PHILIPS SERVICE MAANDBLAD

DE PLATENWISSELAAR TYPE AG 1003

In aansluiting op de Service-Instructie over de platenwisselaar type AG 1003 die wij in de maand april j.l. gaven en als aanvulling op de Service-Documentatie van dit apparaat vindt u onderstaand een aantal belangrijke service-tips, waarvan u bij eventuele reparaties gemak zult kunnen ondervinden.

fig. 54

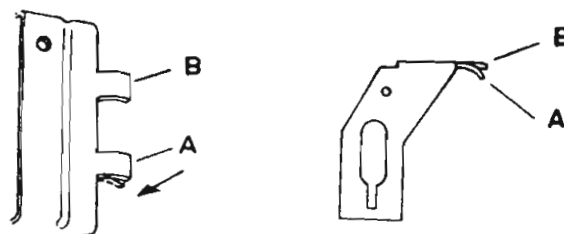
1. Nagaan, of de P.U.-arm bij het zakken op de plaat in een strakke lijn naar beneden gaat.
2. Zo niet, dan een nieuwe commando-wals pos. 128 in het apparaat monteren. Op deze commando-wals pos. 128 is een extra verhoogde baan aangebracht (zie bijgaande figuur 53). De genoemde baan leidt nu de stift 102 op het frictieplaatje pos. 101 (dus ook de hieraan gekoppelde P.U.-arm) tijdens het zakken van de P.U.-arm, totdat de naald geheel op de plaat staat (zie figuur 4 van de Service-Documentatie).
3. Buig de lip A op de kleine hefbeugel 126 ca 0,5 mm naar beneden (zie bijgaande figuur 54). Dit is dus de lip welke zich het dichtst bij de draaitafel bevindt.
4. Drukt nu de hefbeugel 126 met de lip B de beugel 91

omhoog, dan krijgt het gehele mechanisme in geheven toestand een asymmetrische druk. Hierdoor heeft het hefmechanisme de neiging om iets te verdraaien. Dit laatste heeft als gevolg, dat de stift 102 op het frictieplaatje 101, gedurende het heffen steeds

tegen de baan van de commando-wals drukt. Hierdoor wordt de P.U.-arm tijdens het zakken, teneinde horizontale bewegingen te voorkomen, vastgehouden, waardoor de opzetmaten binnen zeer nauwe toleranties komen te liggen.

5. **Attentie:** Buig de pen 102 op het frictieplaatje 101 iets in de richting van de baan op de commando-wals, zodat alleen de punt van de pen 102 de baan op de commando-wals 128 kan raken.

fig. 55

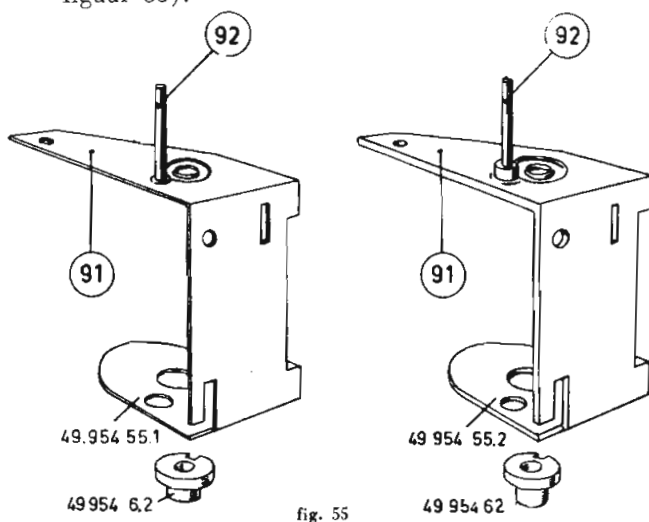
1. Ga na of er verschillen zijn bij het opzetten van de naald op de onderste en de bovenste plaat.
2. Zo ja, monteer dan een nieuwe hefbeugel 91 + stift 92 in het apparaat. Deze beugel is zwaarder uitgevoerd terwijl ook de stift 92 gewijzigd is (zie figuur 55).

3. **Attentie:** Wordt in een apparaat een nieuwe hefbeugel pos. 91 + stift pos. 92 gemonteerd, dan dient ook een nieuwe bus pos. 100 te worden aangebracht (zie figuur 55a in deze mededeling).
4. Bij gebruik van de oude bus pos. 100 bij de nieuwe beugel 91 komt het frictieplaatje 101 in de ruststand van het wisselmechanisme niet vrij.

Codenummer nieuwe beugel 91 + stift 92

= 49 945 97.1

Codenummer nieuwe bus pos. 100 = 49 954 62.3

fig. 56

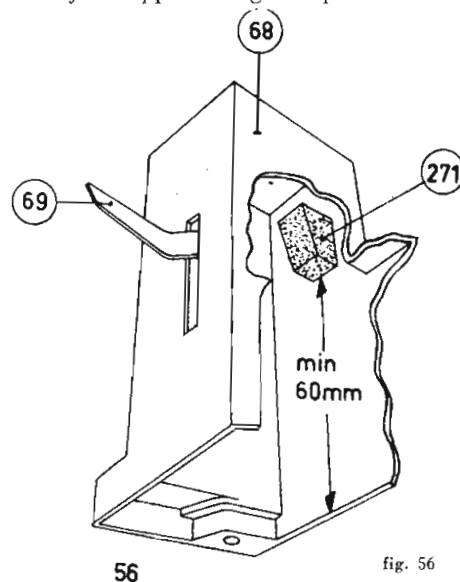
Taster pos. 69 blijft na het vallen van een 12" plaat in de toren 68 zitten

1. Ga na, of de taster 69 achter de beugel 44 geklemd zit.
2. Zo ja, dan de toren pos. 68 verwijderen.

3. Nu een viltje in de toren lijmen zoals is aangegeven in figuur 56 van deze mededeling.
4. Het viltje pos. 271 moet zodanig in de toren 68 gelijmd worden, dat als de tasterpunt 69 gelijk ligt met de voorzijde van de toren, de achterkant van de taster 69 tegen het viltje 271 stuit. Het viltje 271 is reeds bij de apparaten gestempeld Ho 7 toegepast.

fig. 57

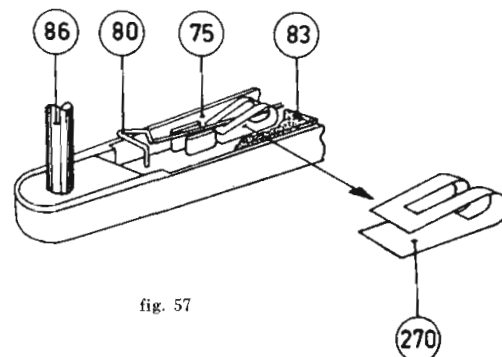
1. Ga na, of de P.U.-arm na het spelen van de laatste plaat de arrethaak 80 omhoog drukt en dus weer naar binnen draait.
2. Is dit het geval, en is de arrethaak 80 niet op de normale wijze in te stellen (zie hoofdstuk K van het Afregelvoorschrift), dan moet een nieuwe platendrukker pos. 75-83 codenummer 49 946 07.1, worden toegepast.

In deze platendrukker is een nieuwe arrethaak pos. 80 en een veer pos. 270 aangebracht, zodat de arrethaak pos. 80 niet meer kan blijven hangen (zie bijgaande figuur 57). Deze nieuwe platendrukker is reeds ingevoerd bij de apparaten met de stempeling Ho 6.

fig. 58

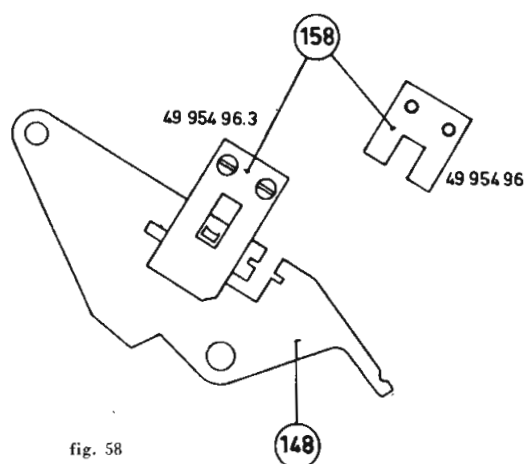
Het apparaat wisselt slecht. De rollen pos. 152 vallen uit het apparaat tijdens het transport (zie figuur 2 in de Service-Documentatie)

1. Controleer, of tijdens het wisselen de instellip op de wisselhefboom 148 tegen de plaat pos. 158 stuit.
2. Zo ja, dan genoemde lip iets naar beneden buigen (apparaat gezien in normale bedrijfstoestand), of indien nodig een nieuwe verlengde plaat pos. 158 codenummer 49 954 96.3 in het apparaat monteren. (Zie figuur 58 in deze mededeling.)
3. Vallen de rollen 152 tijdens het transport uit het

apparaat, dan is er teveel ruimte tussen de plaat pos. 158 en de driepoot pos. 147 (zie de Service-Documentatie).

4. Vervang ook in dit geval de plaat pos. 158 door een nieuwe (codenummer 49 954 96.3). De verlengde plaat is reeds in de apparaten gestempeld Ho 6 ingevoerd.

fig. 59

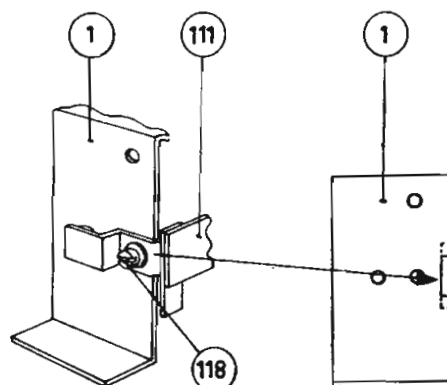
1. Controleer, of de commando-as 124 te vast zit.
2. Met de lip 111 de speling in de as 124 zodanig instellen, dat deze juist voelbaar is (ca. 0,05 mm).
3. Ga na, of de commando-as 124 na het wisselen in de ruststand terug komt (De rol 152 is dan in de uitsparing in de nokkenschijf pos. 133) zie figuur 59

4. Komt de as 124 niet in de ruststand terug, doch blijft zij er net even vóór staan, dan is het profiel van het veertje pos. 134 niet juist.
5. Nieuwe veer pos. 134, codenummer 49 954 83.0, in de nokkenschijf 133 monteren.
6. Ga na, of de nok 129 op de commando-wals 128 de lip 114 van de P.U.-kortschuifschakelaar, in de rusttoestand, niet te ver naar binnen drukt (zie figuur 52 in de Service-Documentatie). Dit ver naar binnen drukken van de lip 114 kost onnodige kracht, waardoor de commando-as minder gemakkelijk in de ruststand komt.

De nieuwe schakelaar, codenummer 49 946 77.1, past niet in de beugel aan de montageplaat pos. 1. De bevestigingsstrip 111 van de P.U.-schakelaar is n.l. iets breder gemaakt. Bij vervanging van de schakelaar, moet de uitsparing in deze beugel uitgevijld worden zoals figuur 59 in deze mededeling aangeeft.

fig. 60

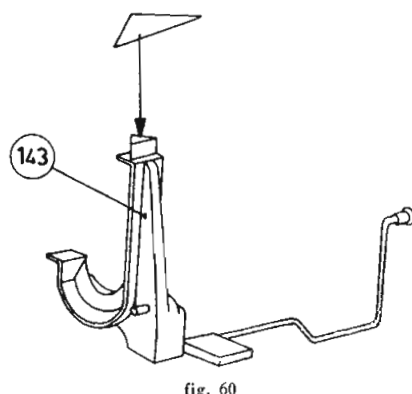
De draaitafel loopt vast, tasterbeugel 144 verwrongen

1. Ga na, of de punt van de nylon taster pos. 143 scherp is (zie figuur 60 in deze mededeling).
2. Is dit niet het geval, dan kan het wigvormige profiel onder aan de draaitafel precies tegen de stompe punt van de taster pos. 143 stuiten. Dit heeft bovengenoemde verschijnselen tot gevolg.
3. De punt van de taster 143 met een scherp mes aanscherpen (niet aanvlijen).
4. Indien nodig, het wigvormige profiel onder aan de draaitafel met een vijltje iets scherper maken.

HX 454 A	UITGANGSTRANSFORMATOR	SM 56.5—4
----------	-----------------------	-----------

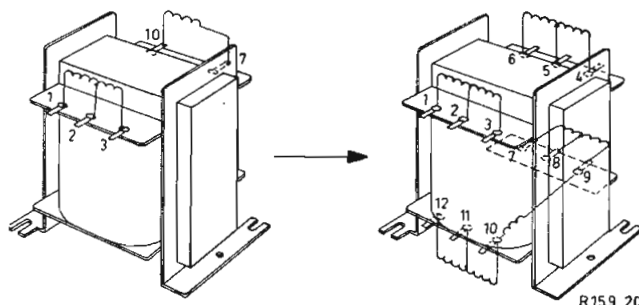
Indien de originele uitgangstransformator defect geraakt, dient deze te worden vervangen door de transformator, genoemd in de elektrische stuklijst. Voor de aansluitingen verwijzen wij naar de nevenstaande tekeningen.
